INSTALLAZIONE DI UN IMPIANTO DI PRODUZIONE DI ENERGIA DA FONTE SOLARE DENOMINATO "CANCELLO ARNONE" DI POTENZA IN IMMISSIONE PARI A 20.000,00 kW E POTENZA DI PICCO PARI A 19.818,54 kW

Nota tecnica di riscontro
integrazione MIC_SS-PNRR n.
13922-P del 10/07/2023

[ID_VIP: 8582] Progetto per la realizzazione di un impianto fotovoltaico, denominato "Cancello Arnone", della potenza di picco pari a 19,81854 MW, unito alle opere di connessione alla RTN, da realizzarsi nel comune di Cancello ed Arnone (CE), località La Tronara.
Proponente: Smartenergy2104 S.r.l.

Riscontro nota MIC_SS-PNRR n. 13922-P del 10/07/2023

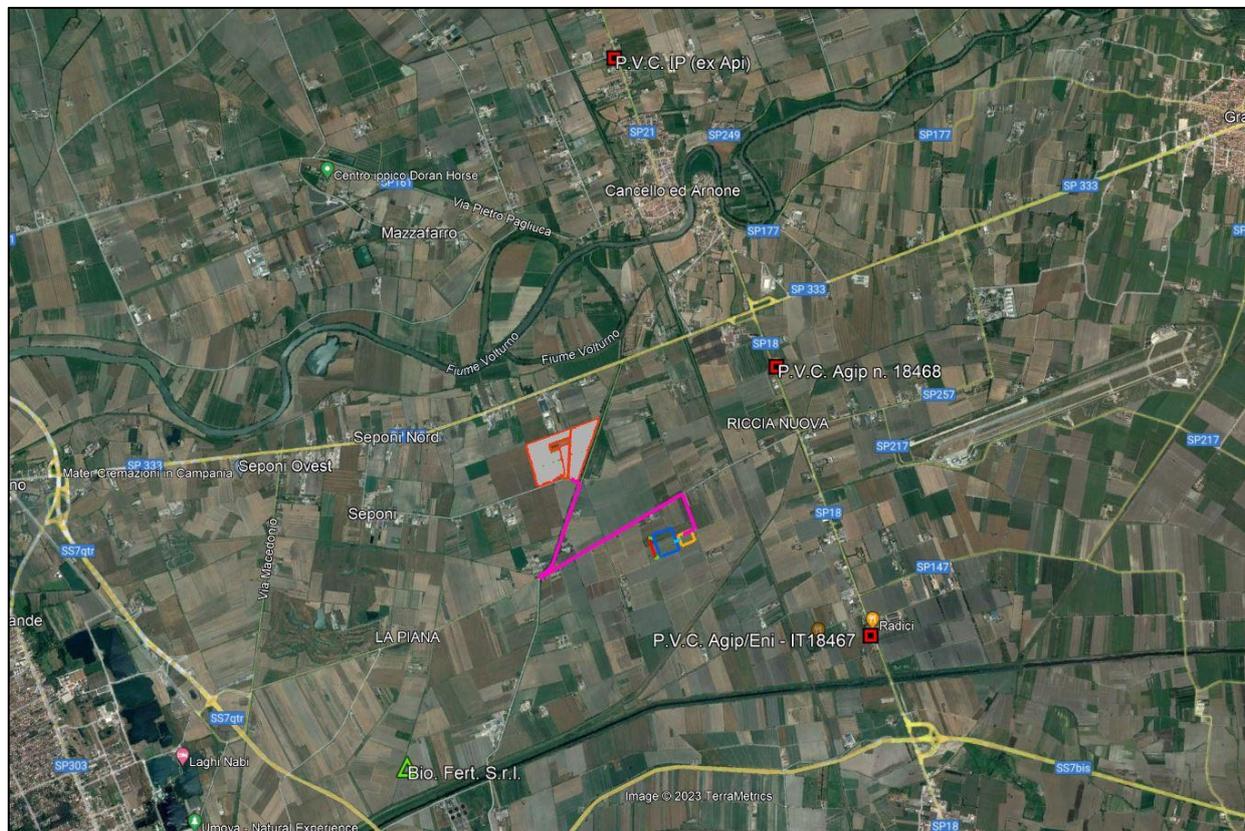
7. Elaborato grafico con evidenziate le interferenze tra l'intervento e le aree e i siti contaminati D.G.R. 988/2020.

Dalla consultazione del Piano Regionale di Bonifica, pubblicato con [Delibera di G.R. n. 129 del 27/05/2013](#) (BURC n. 30 del 05/06/2013), redatto ai sensi del D.Lgs. 152/06, e successivi aggiornamenti delle banche dati, (ultimo Agg.: D.G.R. n.809 del 29/12/2023 - BURC n.1 del 02/01/2024), si è potuto constatare la presenza dei seguenti siti presenti nell'agro comunale di Cancello ed Arnone.

- Allegato 2 - Tabella 1: Archivio
- Punto Vendita Carburanti: P.V.C. Agip/Eni - IT18467
- Allegato 11 - Tabella 4-bis.1: CSPC (Censimento Siti Potenzialmente Contaminati) ex SIN LDFAA
- Impianto Trattamento Rifiuti: Bio. Fert. S.r.l. - Località Piana Tronara;
- Punto Vendita Carburanti: P.V.C. IP (ex Api) - Via Provinciale per Capella Reale - SP21 Via Roma;
- Punto Vendita Carburanti: P.V.C. Agip n. 18468 - Via S. Maria A Cubito

Come visibile nell'immagine sottostante l'area di progetto NON interferisce con le aree e i siti contaminati presenti all'interno degli allegati.

Si evidenzia che il sito più vicino (P.V.C. Agip n. 18468 - Via S. Maria A Cubito) risulta essere a una distanza di circa 2 km dall'impianto di progetto. Tale sito rientra tra quelli elencati nel censimento dei Siti Potenzialmente Contaminati, ovvero quando, nelle matrici ambientali "suolo", "sottosuolo", "materiali di riporto" e "acque sotterranee", viene accertato il superamento di uno o più valori di concentrazione soglia di contaminazione (CSC) definiti nelle tabelle 1 e 2 dell'allegato 5 alla parte IV Titolo V del D.lgs. n.152/2006.
